**Ministero dell' Ambiente e della Tutela del Territorio e del Mare**

**Direzione Generale per le Valutazioni ambientali**

**Oggetto:** Osservazioni in merito al progetto Autostrada Regionale Cispadana

ALLEGATO 2

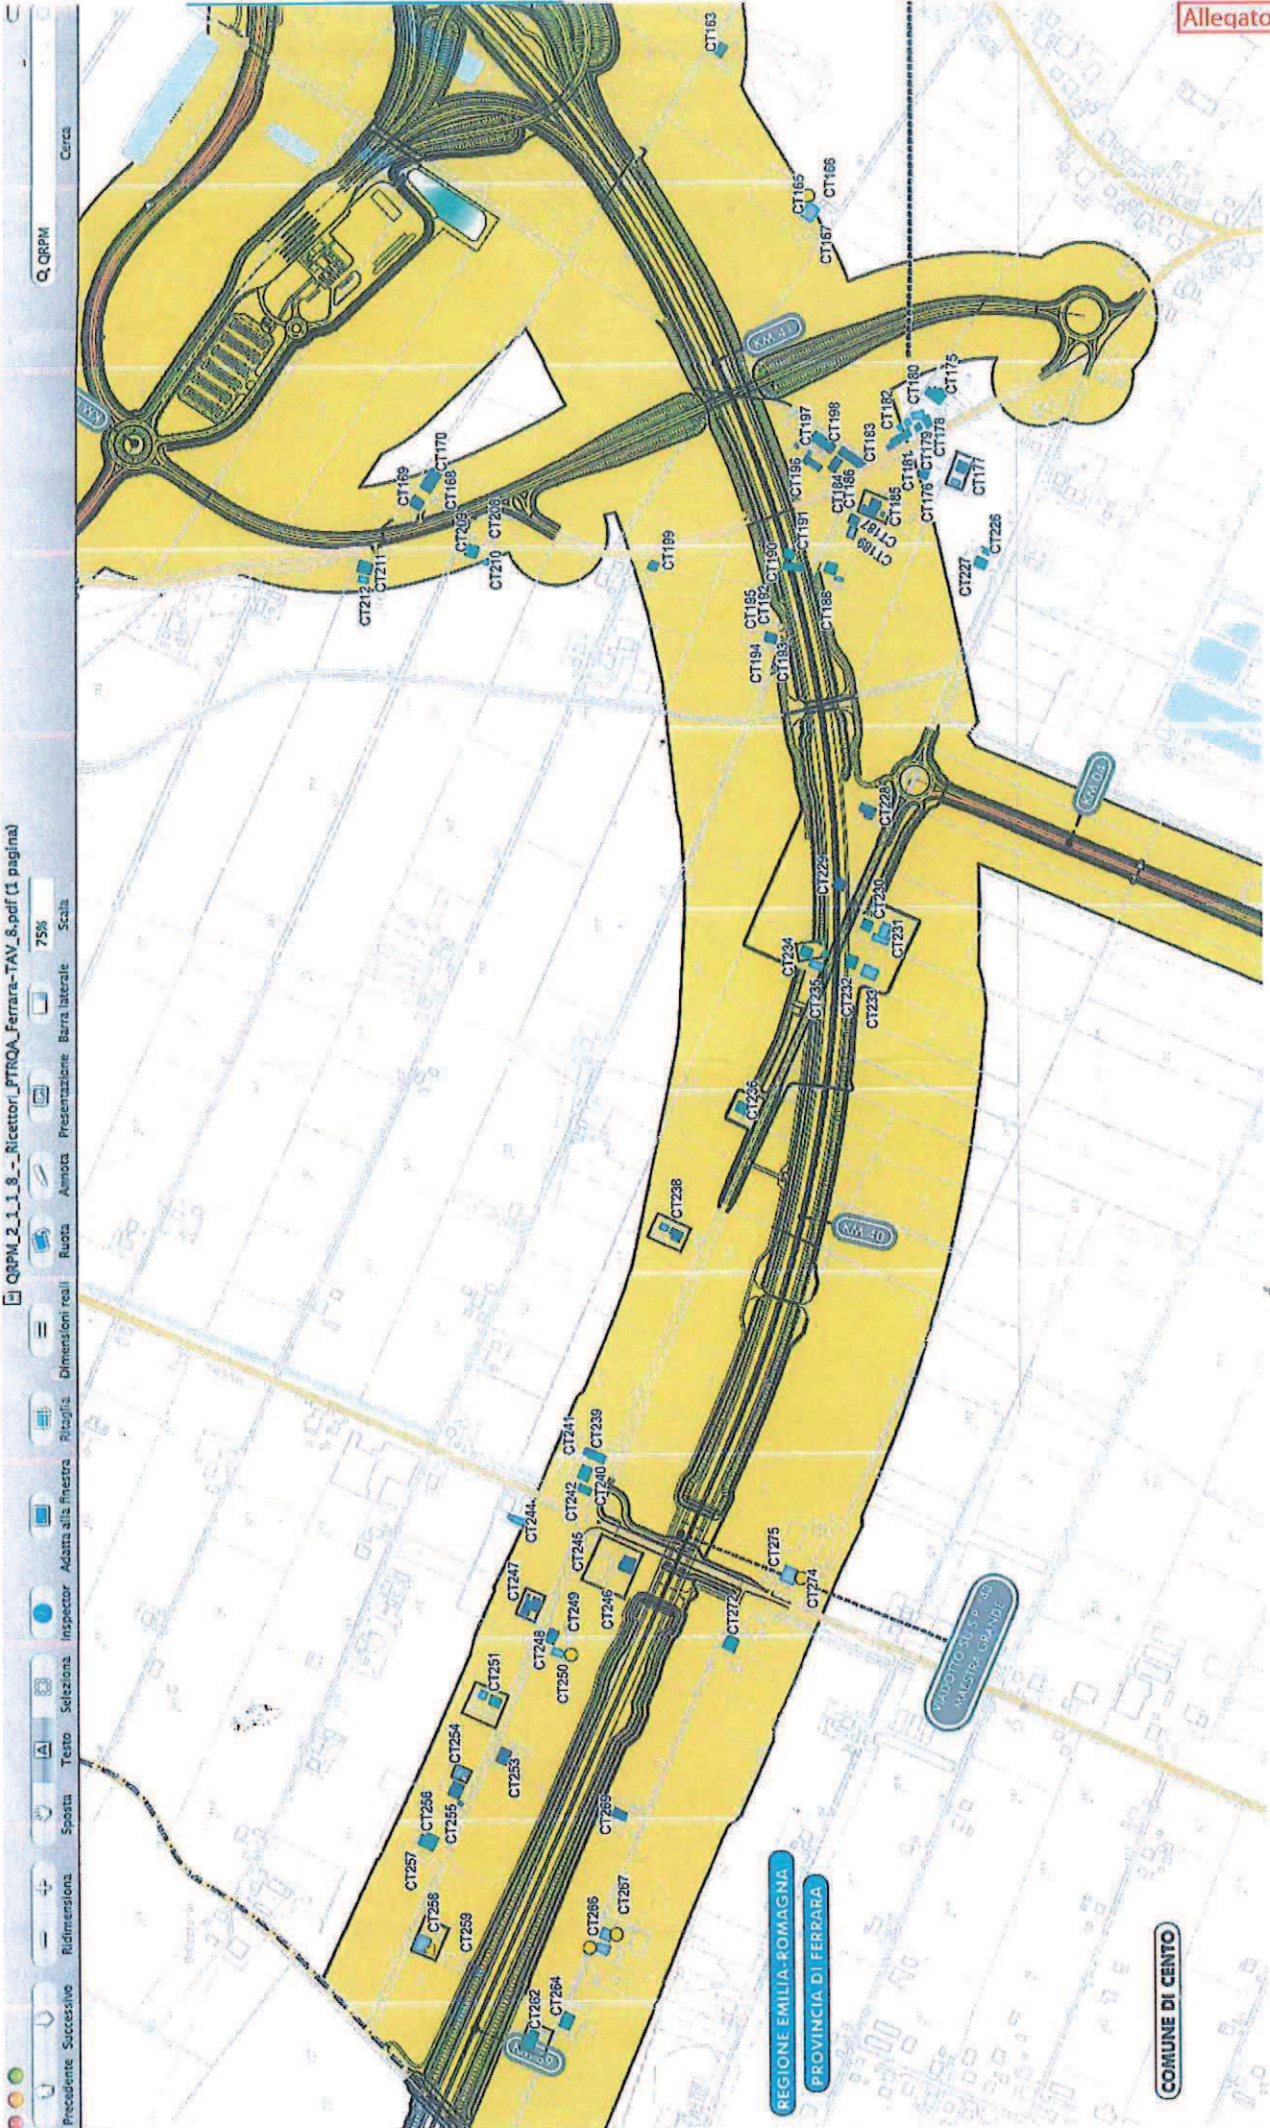
Sottolineo che l'autostrada Cispadana, come da quadro di riferimento progettuale in Allegato 2 (variante cavalcavia via Maestra Grande), è progettata secondo le tradizionali tecniche, viadotto di altezza variabile da 4 a 6 m. e pertanto impattarebbe numerose abitazioni in prossimità della frazione di Pilastrello , via Monsignore di Sotto, via Minelli, via Tassinari, con distanze dai bordo esterno della carreggiata da pochi metri a distanze inferiori a 150 mt.
